Mission régionale d'autorité environnementale  
ÎLE-DE-FRANCE

**Avis délibéré  
sur le projet de centrale photovoltaïque flottante,  
La Grande-Paroisse (Seine-et-Marne)**

N° ACIF-2025-008  
du 10/09/2025

Illustration 6- Carte de zonage du PLU 2021 de La Grande-Paroisse. Les légendes encadrées sont de haut en bas : A1 : zone strictement agricole, Nl : zone naturelle activités de loisirs, Nl1 zone naturelle bâtiments base de loisirs et plan d'eau protégé (étude d'impact p. 170)

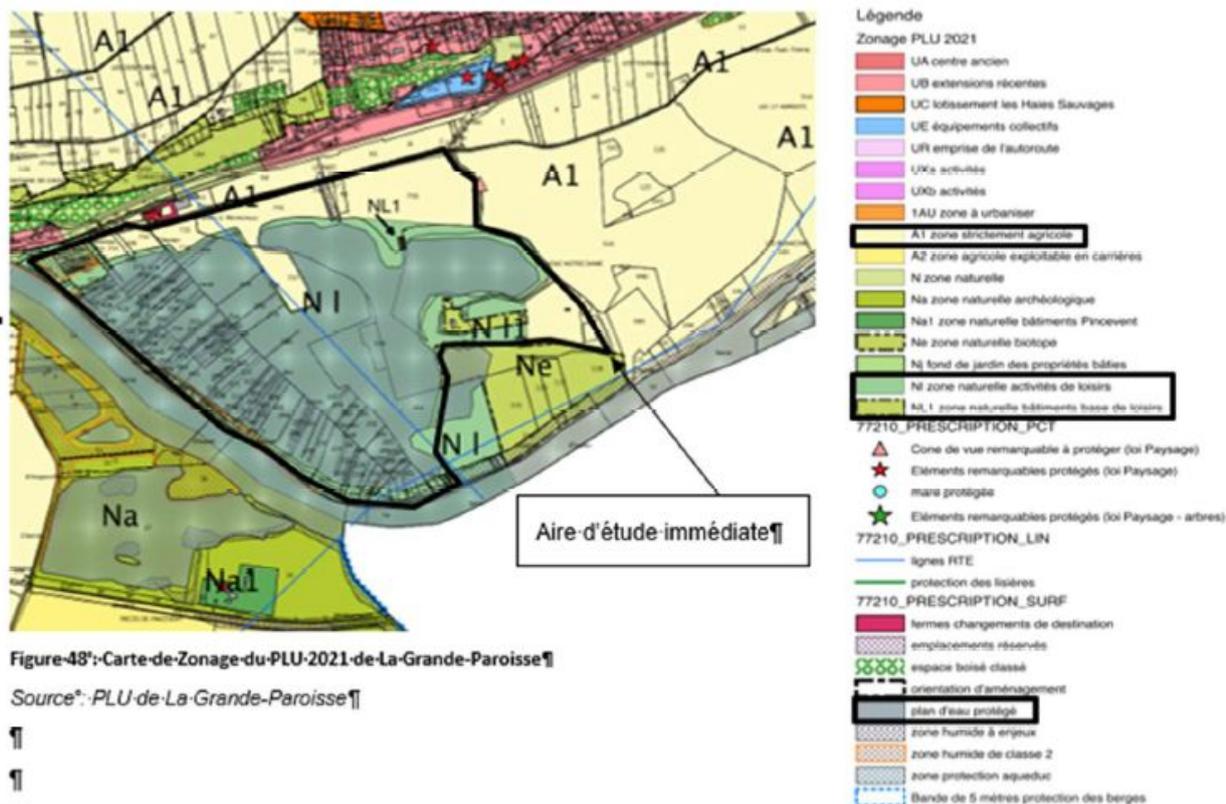
encore le fait que « le projet photovoltaïque [soit] compatible avec le zonage en vigueur du PLU de la Grande Paroisse et ne nécessite pas de révision ou modification de celui-ci » (p. 184), alors que la déclaration de projet fait l'objet d'une mise en compatibilité du plan local d'urbanisme (PLU).

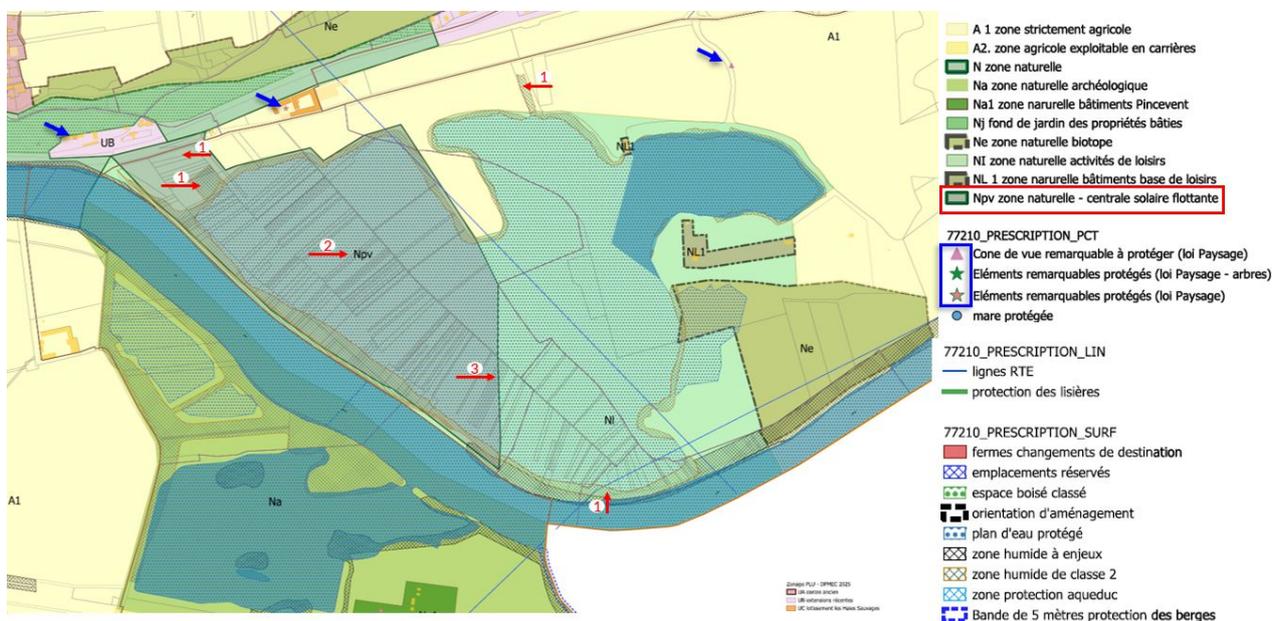
Les modifications au sujet des zones humides seront, elles aussi, étudiées dans la partie « 3.1 Biodiversité ». Les figurés des éléments paysagers sont modifiés et rendus moins lisibles (flèches bleues sur l'illustration 7). Les noms des zones (Npv, NI, A1, etc.) sont diminués en taille et sont également moins faciles à repérer.

**(3) L'Autorité environnementale recommande de modifier certains figurés pour les rendre visibles et de s'assurer que les couleurs et la taille des lettres permettent une bonne lisibilité du règlement graphique.**

Illustration 9- Aires d'étude (immédiate et éloignée) par rapport aux objectifs du SRCE (extraits de la p. 82, légende simplifiée par la MRAe avec uniquement les éléments présents dans l'AEI)

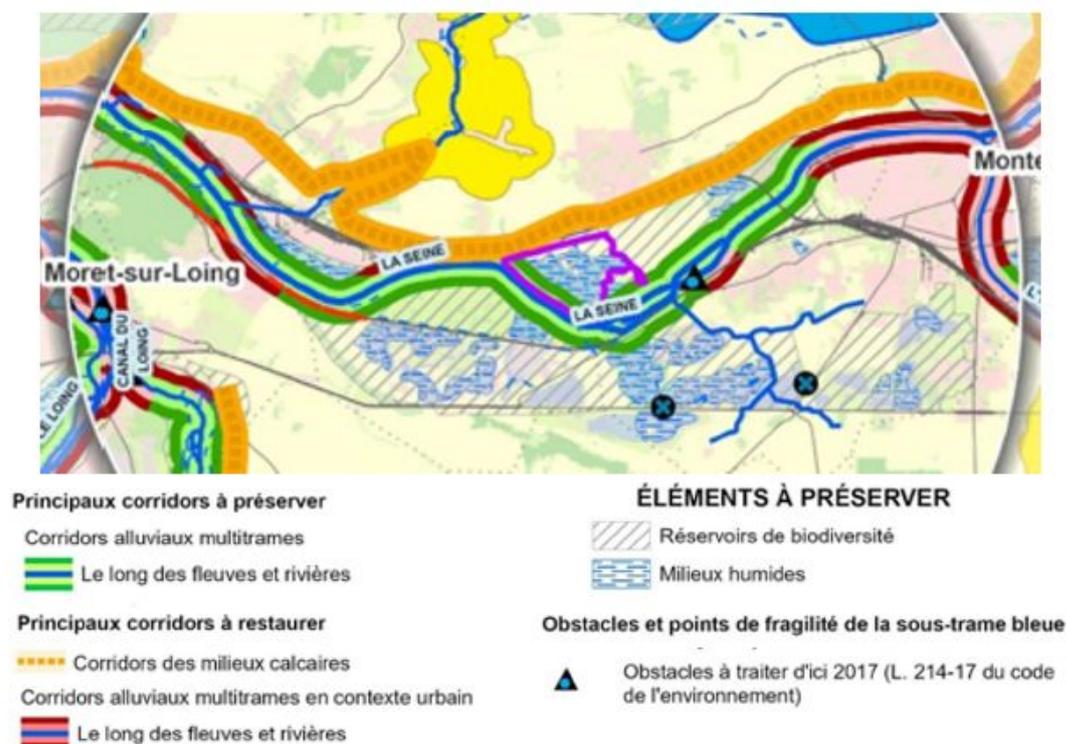
L'Autorité environnementale souligne le fait que le projet est prévu dans trois éléments à préserver selon le SRCE : un milieu humide, un réservoir de biodiversité et un corridor alluvial multi-trames. De plus les coteaux calcaires à l'aplomb du site constituent des habitats favorables aux chiroptères<sup>29</sup>. Or, contrairement à ce qui est fait dans d'autres parties, ces enjeux de préservation ne sont pas qualifiés (très faible à très fort). Il faut attendre pour cela la partie « *fonctionnalités* » réalisée par d'autres auteurs (p. 110) alors que la qualification de ces enjeux de préservation aurait dû être faite dans cette partie (SRCE).

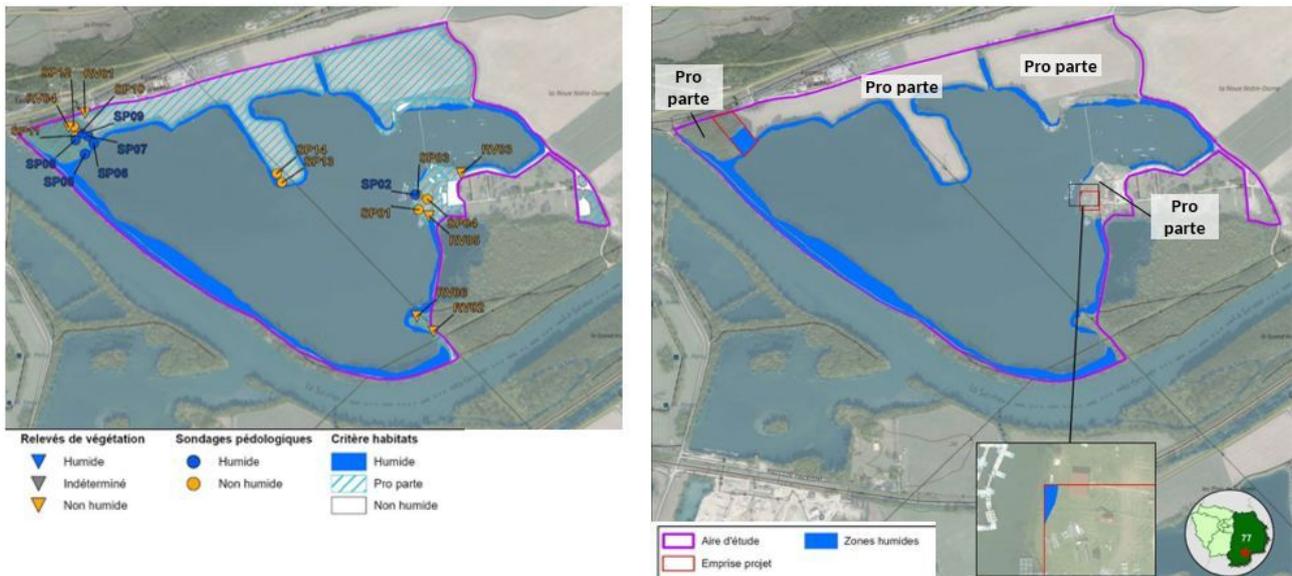
L'Autorité environnementale souligne que la conclusion et la carte associée « délimitation des zones humides » laissent entendre à une personne qui ne lirait que ce bilan, que l'aire d'étude a été complètement investiguée, ce qui n'est pas le cas. Il aurait été intéressant d'étudier, a minima, l'ensemble de la zone au nord-ouest, où seront les locaux techniques et la « voie lourde »<sup>32</sup>, surtout au niveau de la zone jouxtant la route, peut-être non humide, afin de prendre des mesures d'évitement.

Illustration 13 - Synthèse des enjeux habitats, faune flore (extrait p. 113)

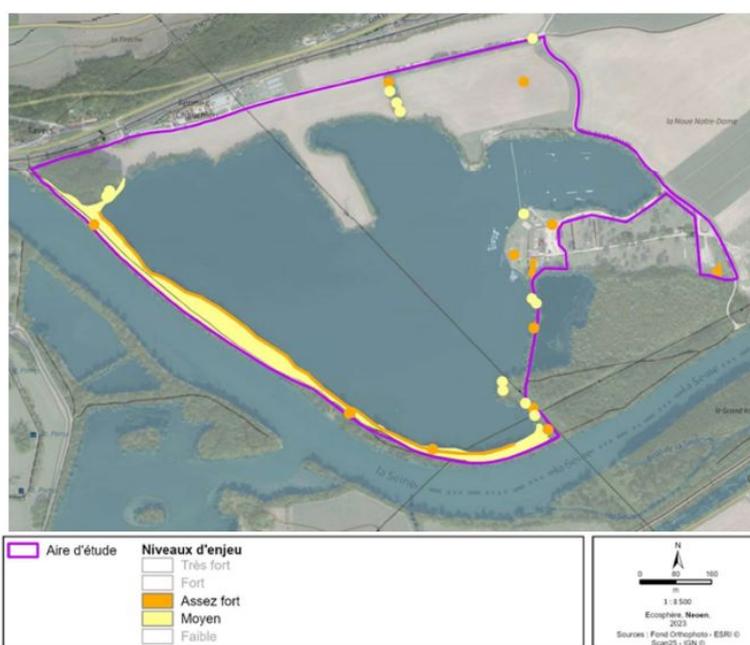
L'Autorité environnementale note l'intérêt de la carte intitulée « synthèse des enjeux écologiques », mais souligne le fait qu'elle ne tient pas compte des espèces protégées, aspect traité à la suite de cette cartographie, bien que présenté dans cet avis dans le paragraphe ci-dessus.

Illustration 20- Extrait de la carte des périmètres de protection du champ captant des Vals de Seine (Rapport de présentation du dossier de mise en compatibilité, p. 174, modifié par la MRAe).

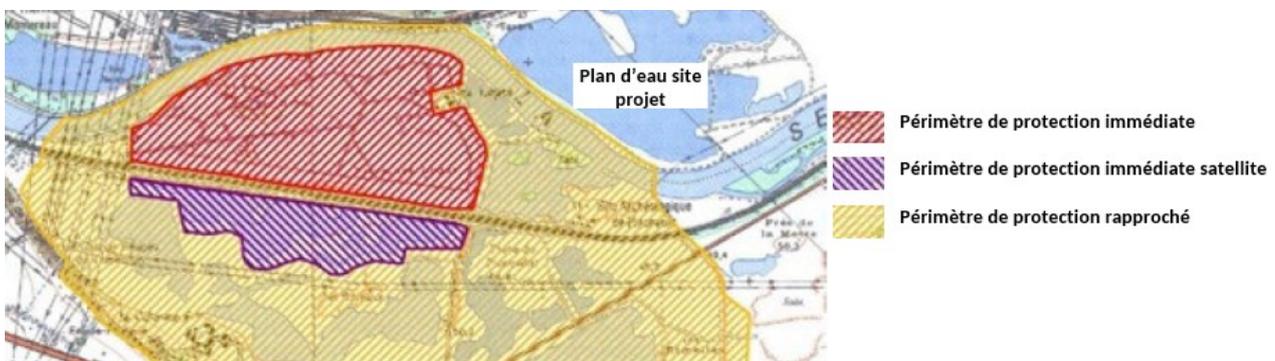
L'Autorité environnementale souligne que l'étude d'impact ne mentionne pas que le projet est à proximité immédiate du périmètre de protection rapprochée du « champ captant des Vals de Seine » situé sur la commune de La Grande-Paroisse. Ce périmètre de protection a été instauré par un arrêté préfectoral de déclaration d'utilité publique<sup>53</sup>. Il n'est qu'illustré que dans le rapport de présentation sans changement par rapport à l'actuel à ce sujet (LGP DPMEC Rapport, p. 174), voir l'illustration 20.

**(15) L'Autorité environnementale recommande d'ajouter dans l'étude d'impact, pour la bonne information du public, les informations sur le champ captant des Vals de Seine et ses relations hydrauliques avec le plan d'eau site du projet.**
